RELAZIONE TECNICA

Centrale Termoelettrica Edison Candela

Riscontro Visita ispettiva ISPRA

**Decreto DVA-DEC-2010-000301 del 07/06/2011
Centrale termoelettrica Edison S.p.A. di Candela (FG)**

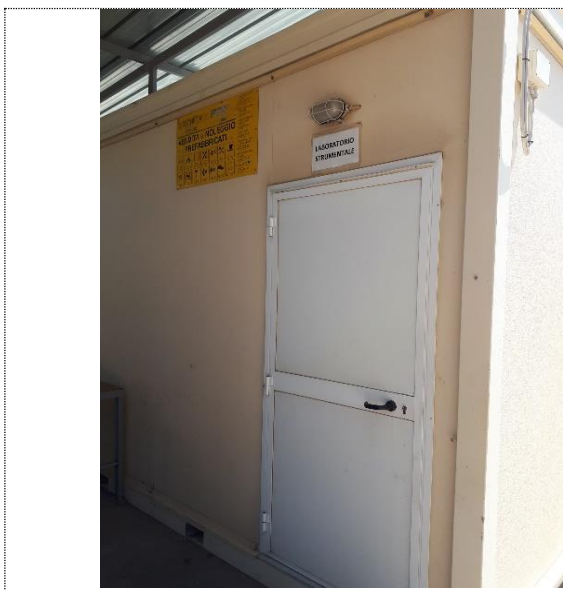
- 2. Il GI rileva che non è presente uno scivolo sul marciapiede per agevolare la movimentazione delle bombole con carrello. Il GI rileva, inoltre, che il deposito bombole vuote non è munito di apposito rialzo e di eventuale copertura. Per tale motivo, si raccomanda la realizzazione di apposito scivolo per la movimentazione delle bombole piene e di un rialzo e copertura per il locale deposito bombole vuote.*

In relazione all'osservazione n.2, si evidenzia che il locale deposito bombole vuote, ubicato all'interno dell'area ST11 – area stoccaggio bombole CO2 e gas tecnici, è stato dotato di rialzo e copertura come da foto riportate.

Per quanto attiene la realizzazione dello scivolo sul marciapiede, per agevolare la movimentazione delle bombole con carrello (sempre nella medesima area ST11 – area stoccaggio bombole CO2 e gas tecnici) si precisa che:

Visti gli spazi non sufficienti per realizzare lo scivolo, si provvederà a realizzare una nuova area come indicata in foto direttamente al piano strada, eliminando il cordolo.
